INFORME DE HITO DE CONTROL
Nº 025-2025-OCI/5347-SCC

**“MEJORAMIENTO DEL SERVICIO DE EDUCACIÓN SUPERIOR
TECNOLÓGICA DEL I.E.S.T.P. LUIS E. VALCÁRCEL, DISTRITO
DE ILO, PROVINCIA DE ILO Y DEPARTAMENTO DE
MOQUEGUA”**

**HITO DE CONTROL N.º 2 – EJECUCIÓN DE LA OBRA AL MES
DE ABRIL DE 2025**

Imagen n.º 1

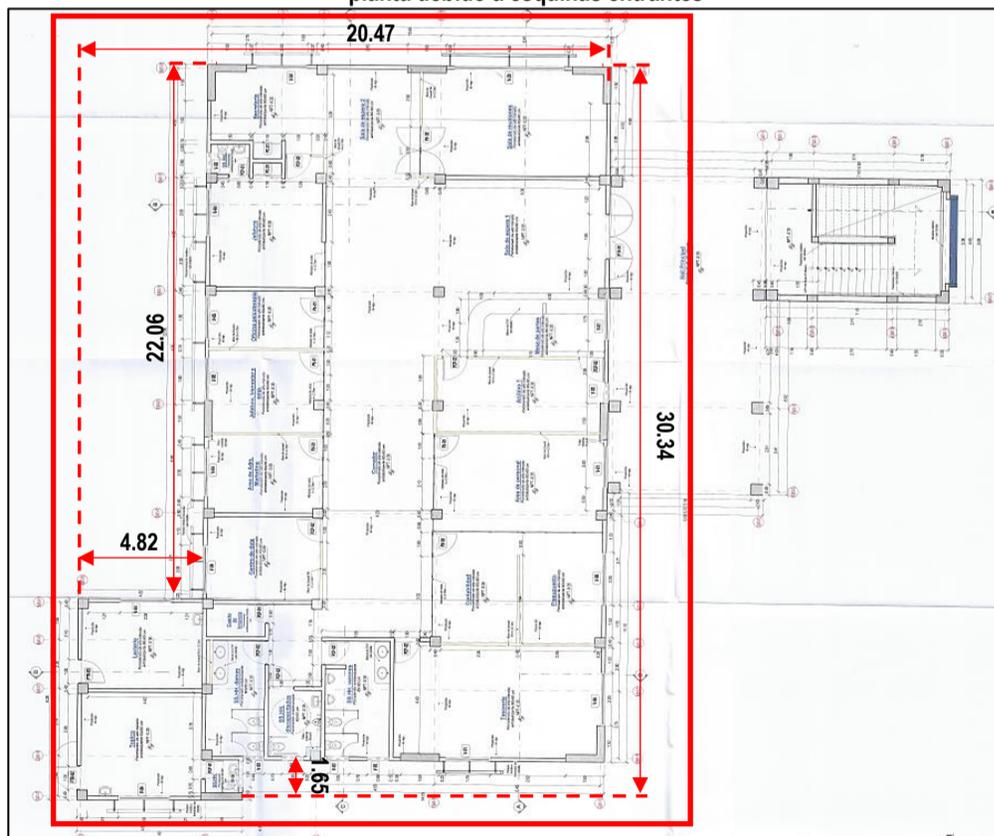
Sobre el particular, la Comisión de Control efectuó la revisión del expediente técnico correspondiente a la modificación n.º 10, advirtiendo que el sector 1 del bloque A1 (Administración), presenta irregularidad estructural en planta debido a esquinas entrantes; sin embargo, en la memoria de cálculo estructural del mencionado bloque no se consideró un análisis al respecto, a fin de determinar la necesidad de considerar los factores de irregularidad. A continuación, se aprecia la planimetría del sector 1 del bloque A1 y los factores de irregularidad considerado en la memoria de cálculo correspondiente.

Como se puede apreciar de las imágenes anteriores, la planimetría de la edificación correspondiente al sector 1 del bloque A1 presenta irregularidad en planta por esquinas entrantes y esta no fue considerada en el análisis de determinación de los factores de irregularidades estructurales en planta debido a que para esquinas entrantes se consideró factores de 1, tanto para la dirección X-X como en la dirección Y-Y.

Al respecto, la tabla n.º 9 de la Norma E.030, Diseño Sismorresistente, del Reglamento Nacional de Edificaciones, en adelante “RNE”, establece que: “La estructura se califica como irregular cuando tiene esquinas entrantes cuyas dimensiones en ambas direcciones son mayores que 20% de la correspondiente dimensión total en planta”. En ese entender, si solo consideramos la esquina entrante de mayor dimensión, en la dirección X-X tenemos una entrante de 4,82 m que representa el 23,55% de la longitud total de 20,47 m en esa dirección; por otro lado, en la dirección Y-Y tenemos una entrante de 22,06 m que representa el 72,71% de la longitud total de 30,34 m en esa dirección; ambos porcentajes superiores al 20% establecido como porcentaje máximo.

Así entonces, podemos concluir que en la memoria de cálculo del sector 1 del bloque A1, del expediente técnico de la modificación n.º 10, no se realizó el análisis de irregularidades en planta por esquinas entrantes, en vista que se consideró factores de irregularidad estructural en planta (lp) iguales a la unidad en ambas direcciones de la estructura y con estos valores se efectuó el análisis y diseño sismorresistente, hecho que puede afectar a la seguridad y estabilidad de la estructura.

Imagen n.º 3
Distribución en planta del bloque I (Cafetería), donde se aprecia las irregularidades en planta debido a esquinas entrantes y sistemas no paralelos

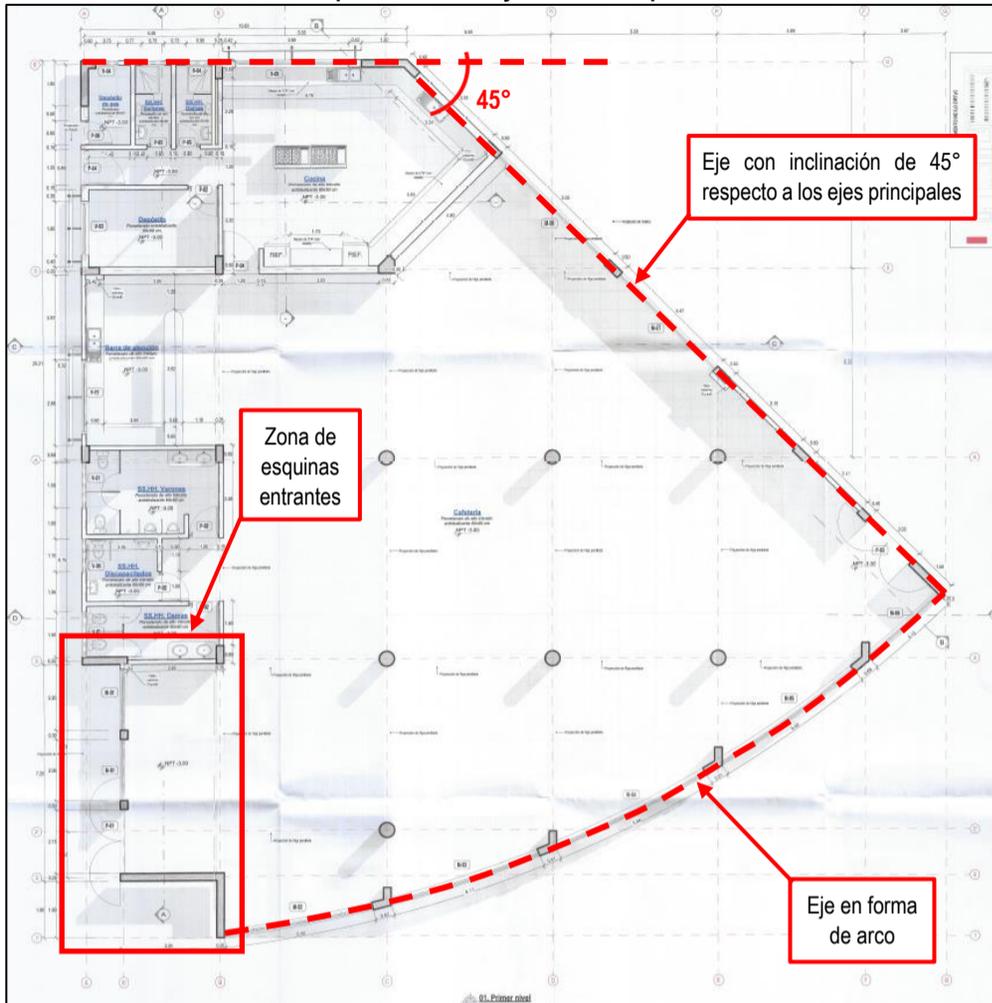
De la revisión del expediente técnico de la modificación n.º 10, la comisión de control advierte que la estructura del bloque I (Cafetería), presenta irregularidad estructural en planta debido a esquinas entrantes y sistemas no paralelos; sin embargo, en la memoria de cálculo estructural del mencionado bloque solo se consideró la irregularidad debido a las esquinas entrantes y no se efectuó el análisis respecto a los sistemas no paralelos, por tanto, no se consideró el factor de irregularidad correspondiente. A continuación, se muestra la planimetría del bloque I y los factores de irregularidad considerados en la memoria de cálculo correspondiente.

Como se puede apreciar de las imágenes anteriores, la planimetría de la edificación correspondiente al bloque I presenta irregularidad en planta por esquinas entrantes y sistemas no paralelos; además, si bien en el análisis de determinación de los factores de irregularidades estructurales en planta debido a esquinas entrantes se consideró factores de 0,9, en el cuadro de resumen de la figura n.º 5 se consignó factores de irregularidad de 1,00, tanto para la dirección X-X como en la dirección Y-Y.

Aunado a ello, para la irregularidad en planta debido a sistemas no paralelos se consideró factores de irregularidad de 1,00 en ambas direcciones; sin embargo, existe un eje con inclinación de 45° respecto a los ejes principales, además existe un eje en forma de arco; por tanto, como uno de los ejes tiene un ángulo mayor a 30° y otro eje tiene forma de un arco, se debió efectuar el análisis para determinar si los elementos estructurales ubicados en estos ejes resisten menos que 10% de la fuerza cortante del piso, caso contrario debieron aplicar los factores de irregularidad correspondientes, según queda establecido en la tabla n.º 9 de la Norma E.030, Diseño Sismorresistente del RNE.

Así entonces, podemos concluir que en la memoria de cálculo del bloque I (Cafetería), del expediente técnico de la modificación n.º 10, no se consideró el análisis de irregularidades en planta por esquinas entrantes y no se analizó la irregularidad en planta por sistemas no paralelos, en vista que se consideró factores de irregularidad estructural en planta (Ip) iguales a la unidad en ambas direcciones de la estructura y con estos valores se efectuó el análisis y diseño sismorresistente, hecho que puede afectar a la seguridad y estabilidad de la estructura.

Imagen n.º 5
Discrepancias identificadas entre la memoria de cálculo y los planos del bloque A1-1

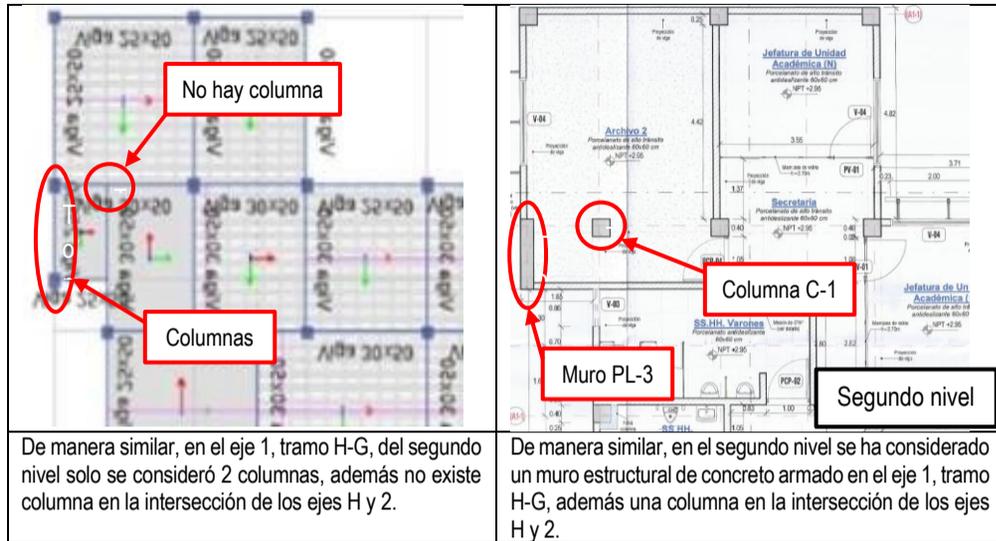
Según la distribución de los elementos estructurales (columnas) en el servicio higiénico del tópico del primer nivel del sector A1-1 y su continuidad en el ambiente archivo 2 del segundo nivel del diseño modelado en Etabs de la memoria de cálculo aprobada solo considero 2 columnas; sin embargo, en los planos estructurales y arquitectónicos del proyecto se ha considerado una distribución distinta de los elementos estructurales (1 columna y 1 muro estructural) para el mismo ambiente, tal como se muestra a continuación:

Esta inconsistencia técnica entre los planos y la memoria de cálculo estructural del sector A1-1 puede afectar la estabilidad y calidad de la estructura, esto debido a que el modelo estructural no representa a la estructura que se consideró en los planos del expediente técnico.

Discrepancias identificadas en el detalle de la viga de cimentación del eje H-H contenido en el plano A1-01-03

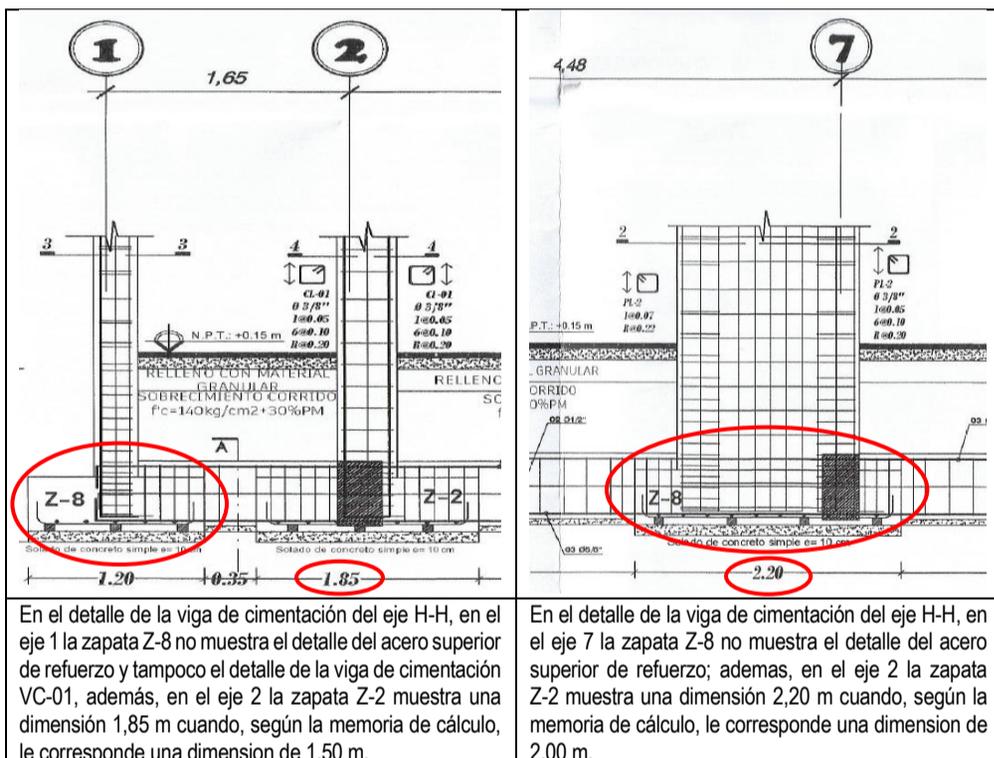
Además, de la revisión del plano A1-01-03 "Plano detalles - vigas de cimentación Bloque A1-01", la comisión de control advierte que ninguna de las zapatas tipo Z-4, Z-5, Z-6, Z-7 y Z-8 muestran el detalle del acero superior de refuerzo; asimismo, en el "Detalle de viga de cimentación - eje H-H", en la zapata tipo Z-8 ubicada en el eje 1, no se consideró el detalle de la viga de cimentación VC-01, así también, en el eje 2, la zapata Z-2 muestra una dimensión de 1,85 m cuando le corresponde una dimensión de 1,50 m, según la memoria de cálculo y el cuadro de zapatas del plano A1-01-02; a su vez, en mismo detalle del eje H-H, la zapata Z-8 ubicada en el eje 7 tiene una longitud de 2,20 m cuando le corresponde una longitud de 2,00 m, según la memoria de cálculo y el cuadro de zapatas del plano A1-01-02, tal como se muestra a continuación:

Imagen n.º 8
Discrepancias identificadas en el eje 2-2 tramo E-H en el plano A1-01-03 del proyecto y la correspondiente planilla de metrados

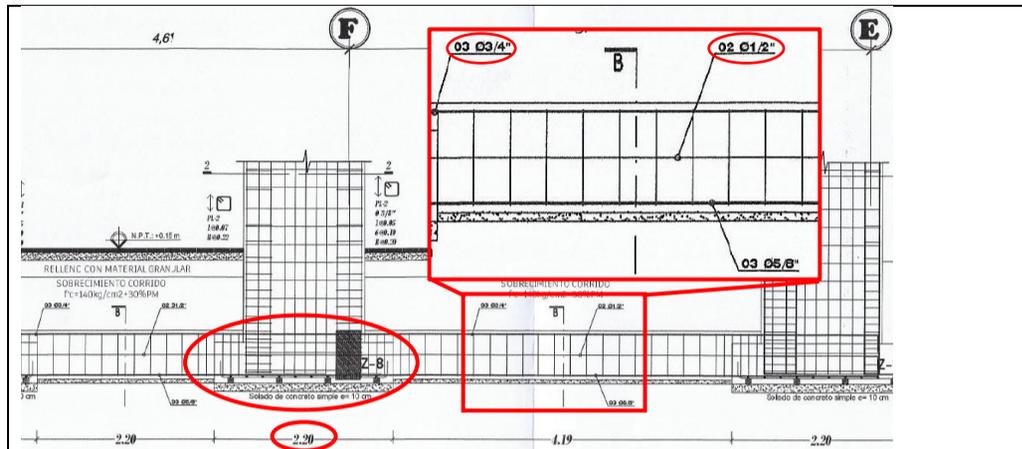
Otro aspecto a considerar está relacionado con la ausencia de detalle del acero de refuerzo superior en la zapata Z-8 ubicada en el eje F, correspondiente al "Detalle de viga de cimentación - eje 2" del plano A1-01-03, además, en el tramo E-H del eje 2 se aprecia que la viga de cimentación está reforzada en la parte superior con 3 barras de acero corrugado de $\frac{3}{4}$ " y en la zona central con 2 barras de acero corrugado de $\frac{1}{2}$ "; sin embargo, en la planilla de metrados de la partida 01.02.01.01.04.02.03 "Viga de cimentación, acero $f_y=4200$ kg/cm²", para el eje 2 tramo E-H, solo se realizó el metrado de 3 barras de acero corrugado de $\frac{5}{8}$ " en la zona superior de la viga de cimentación y no se consideró el refuerzo de acero en la zona central, tal como se muestra a continuación.

El detalle de viga de cimentación - eje 2" del plano A1-01-03, tramo E-F muestra que la zapata Z-8 no considera el detalle del acero superior de refuerzo; además, en el eje F la zapata Z-8 muestra una longitud 2,20 m cuando, según la memoria de cálculo, le corresponde una longitud de 2,00 m. Por otro lado, se muestra que la viga de cimentación en el tramo E-H considera 3 barras de 3/4" de acero corrugado en la parte superior y 2 barras de acero corrugado de 1/2" en la zona central de la viga.

Imagen n.º 9
Discrepancias identificadas en el eje C tramo 6'-9 correspondiente a los planos A1-01-02 y A1-01-03

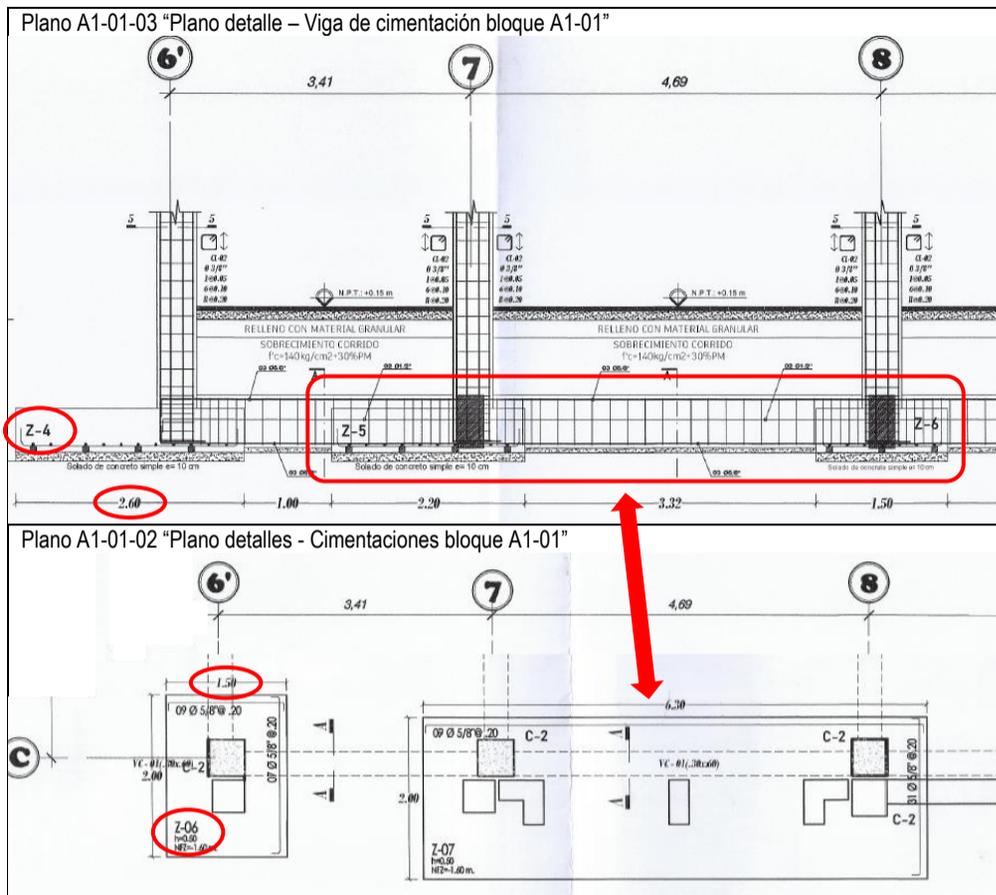
De otro lado, en el "Detalle de viga de cimentación - eje C' del plano A1-01-03", la zapata Z-4 ubicada en el eje 6' muestra un ancho de 2,60 m y en los ejes 7 y 8 se consideró zapatas tipo Z-5 y Z-6 respectivamente; sin embargo, según el plano A1-01-02, el ancho de la zapata Z-6 ubicado en el eje 6' es de solo 1,50 m de ancho, además en el tramo 7-8 se consideró una zapata combinada tipo Z-7 de 6,30 m de longitud, tal como se muestra a continuación:

Imagen n.º 10
Discrepancias identificadas en el eje 7 tramo E-D en los planos A1-01-02 y A1-01-04

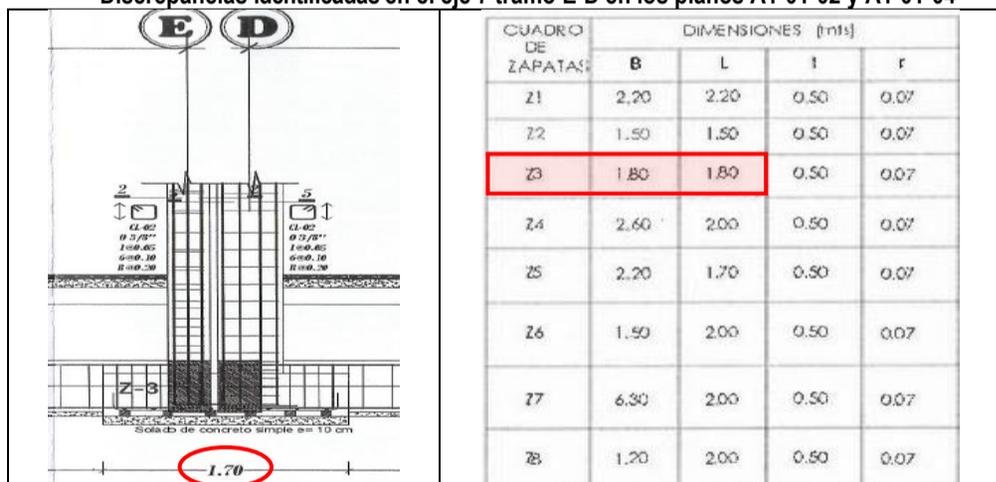
Con respecto a la zapata Z-3 ubicada en la intersección del eje 7 con los ejes E y D, según los planos A1-01-02 y A1-01-04 tiene una dimensión 1,70 m; no obstante, según la memoria de cálculo debe tener una dimensión de 1,80 m, tal como se muestra a continuación:

Imagen n.º 12
Detalle de las características de la losa aligerada del primer y segundo nivel para el sector A1-01 del bloque A1 según los planos A1-01-05 y A1-01-07

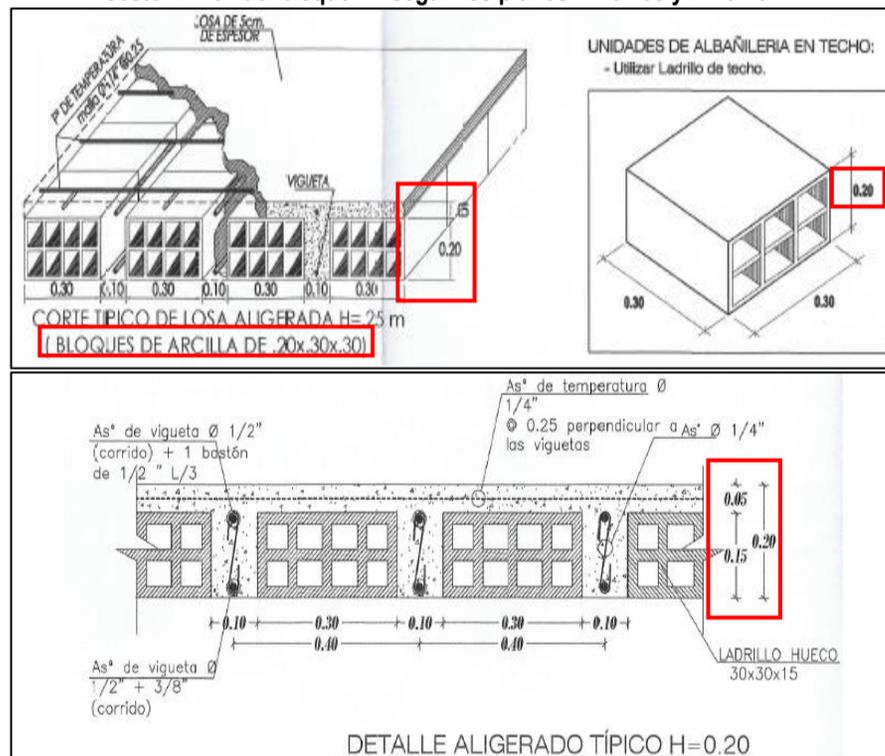
Asimismo, en los planos A1-01-05 “Plano de losa aligerada - Primer nivel bloque A1-01” y A1-01-07 “Plano de losa aligerada - Segundo nivel bloque A1-01”, se advierte la misma inconsistencia en los detalles de las “Unidades de albañilería en techo” y “Corte típico de losa aligerada H=0.25 m (Bloque de arcilla de 20x30x30)”, de los que se advierte que el bloque de ladrillo de techo tiene una altura de 20 cm; no obstante, en la memoria de cálculo del bloque A1, que corresponde al sector A1-01, se consideró un bloque de ladrillo de 15 cm de altura, conforme se aprecia en la siguiente imagen.

Detalle de la viga correspondiente a los ejes 6', 7 y 9 del primer nivel del sector A1-01, según el plano A1-01-06, donde se advierte que no coinciden los aceros de refuerzo de las secciones H-H e I-I

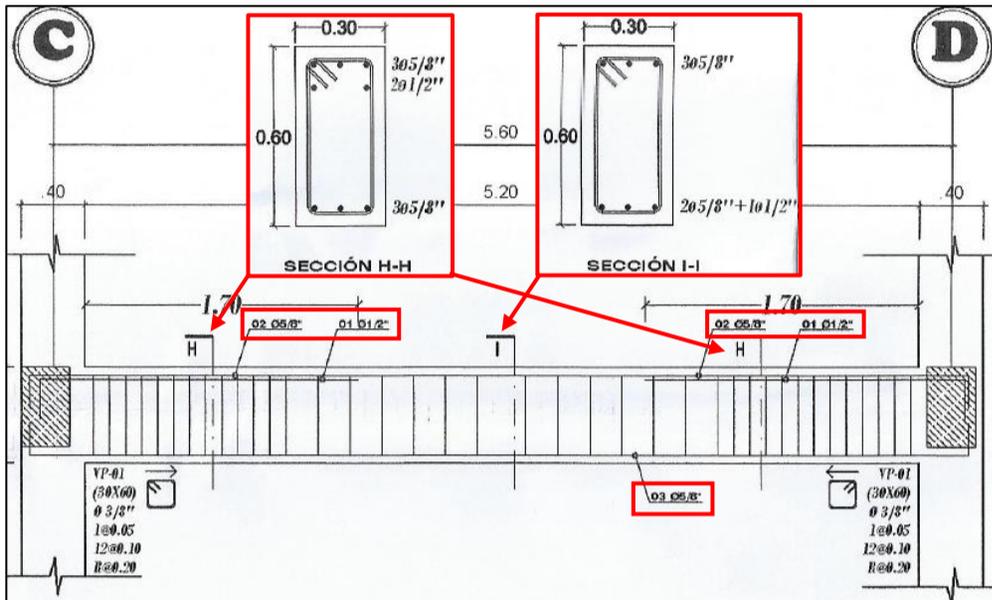
De otro lado, la comisión de control advirtió discrepancias en los planos A1-01-06 y A1-01-08, específicamente con el detalle de las secciones de vigas C-C, E-E, G-G, H-H e I-I, los que no coinciden con el detalle de algunas vigas, conforme se aprecia a continuación.

Detalle de la viga correspondiente al eje 8 del primer y segundo nivel del sector A1-01, según los planos A1-01-06 y A1-01-08, donde se advierte que no coinciden los aceros de refuerzo de la sección G-G

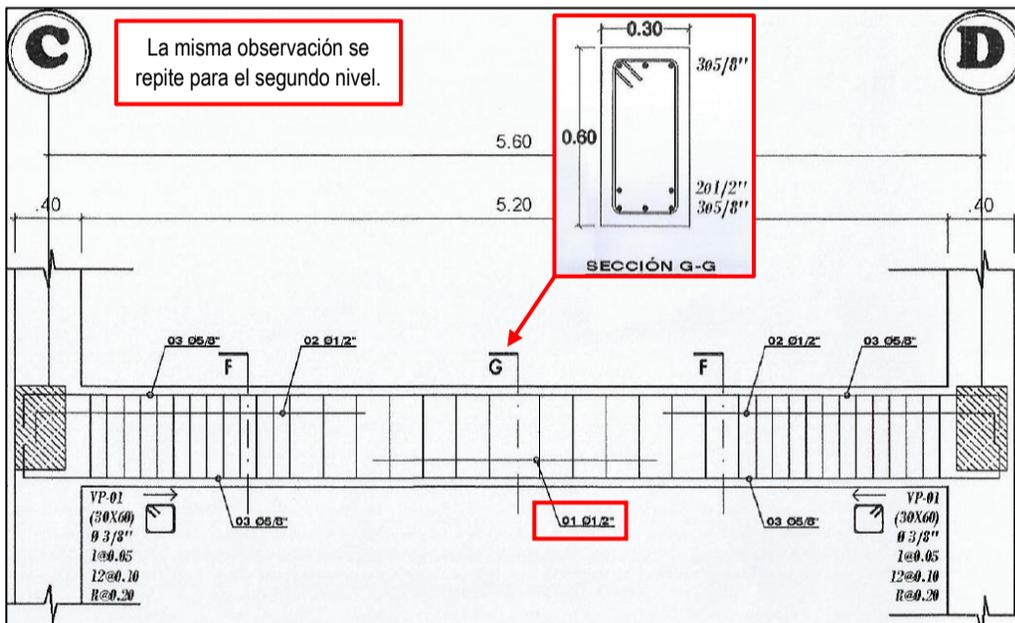
- El plano A1-01-08 establece que en la zona central de la viga del eje 8, tramo C-D, tiene un refuerzo conformado por 3 barras de acero corrugado de 5/8" en la parte superior y 3 en la parte inferior, a todo lo largo de la viga, además, tiene 1 barra de acero corrugado de 1/2" en la parte inferior, no obstante, esta barra de acero solo se ubica en la parte central (no se detalla longitud); mientras, la planilla de metrados de la partida 01.02.01.01.04.07.03 establece que la viga tiene un refuerzo de 3 barras de acero corrugado de 5/8" en la parte superior y 3 en la parte inferior, a todo lo largo de la viga, además, tiene 2 barras de acero corrugado de 1/2" en la zona media, a todo lo largo de la viga.

Detalle de la viga correspondiente a los ejes 6', 7 y 9 del segundo nivel del sector A1-01, según el plano A1-01-08, donde se advierte que no coinciden los aceros de refuerzo de la sección H-H

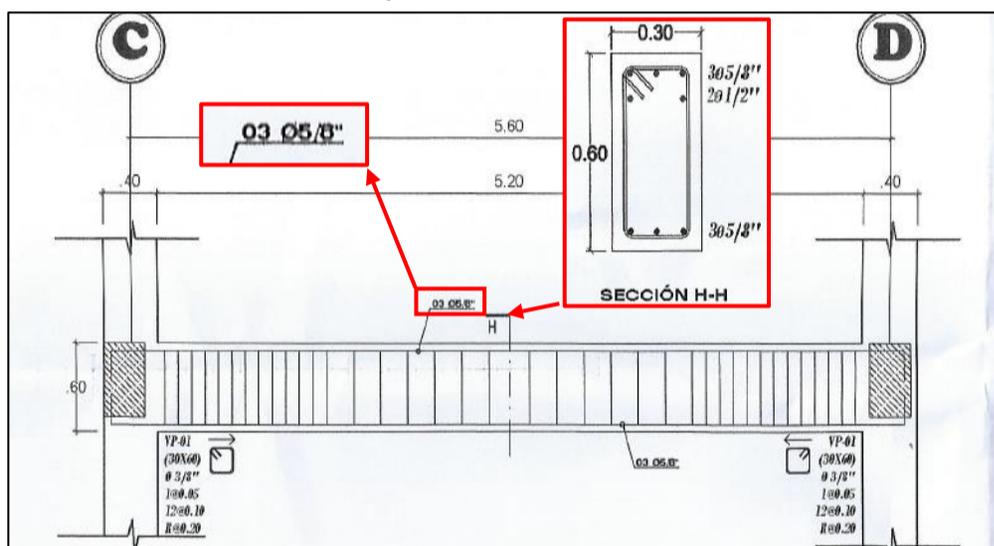
- El plano A1-01-08 establece que en la zona de los extremos laterales de las vigas de los ejes 6', 7 y 9, tramo C-D, tienen un refuerzo conformado por 2 barras de acero corrugado de 5/8" en la parte superior y 3 en la parte inferior, a todo lo largo de la viga, además, tienen 1 barra de acero corrugado de 1/2" en la parte superior, que solo se proyecta hasta una longitud de 1,70 m desde los apoyos hacia la zona central; sin embargo, la planilla de metrados de la partida 01.02.01.01.04.07.03 establece un refuerzo para estas vigas, igual al descrito en el párrafo anterior.

Imagen n.º 19
Discrepancias identificadas en los detalles de la viga del eje E, tramo 7-10, entre los planos de estructuras A1-01-05 y A1-01-06

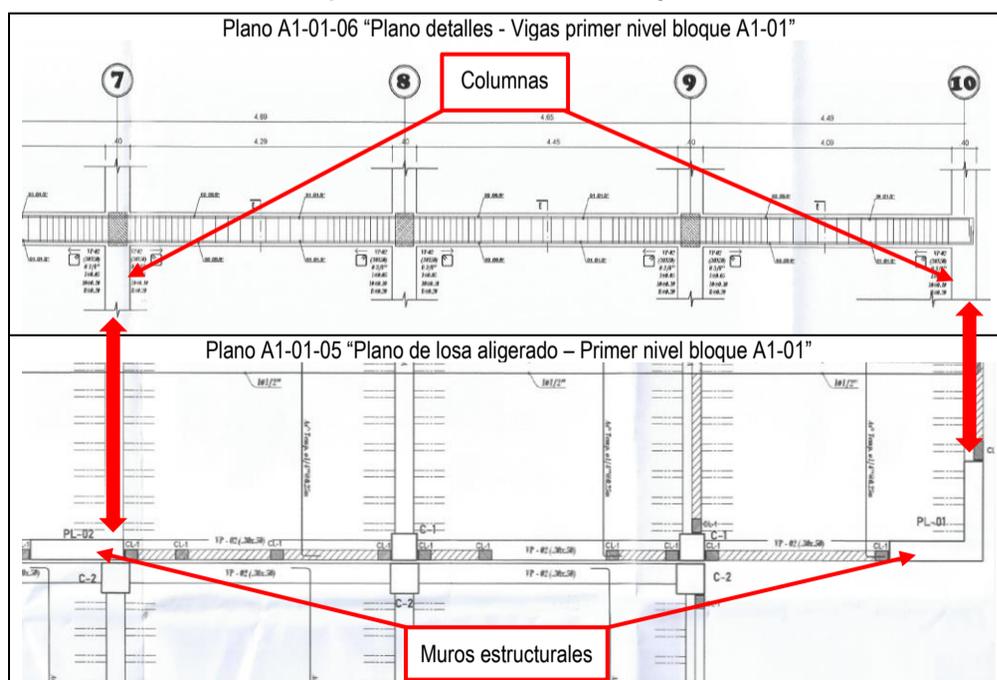
Por otra parte, en el plano A1-01-06 "Plano detalles - Vigas Primer Nivel Bloque A1-01", en el detalle del eje E, tramo 7-10, se puede apreciar columnas en los ejes 7 y 10 con un ancho de 0,40 m; sin embargo, en el plano A1-01-05 "Plano de Losa aligerado – Primer nivel bloque A1-01", se puede apreciar que en el eje 7 le corresponde el muro estructural tipo PL-2 con una longitud de 1,50 m y en el eje 10 le corresponde el muro estructural tipo PL-1 con una longitud de 1,50 m, tal como se aprecia a continuación:
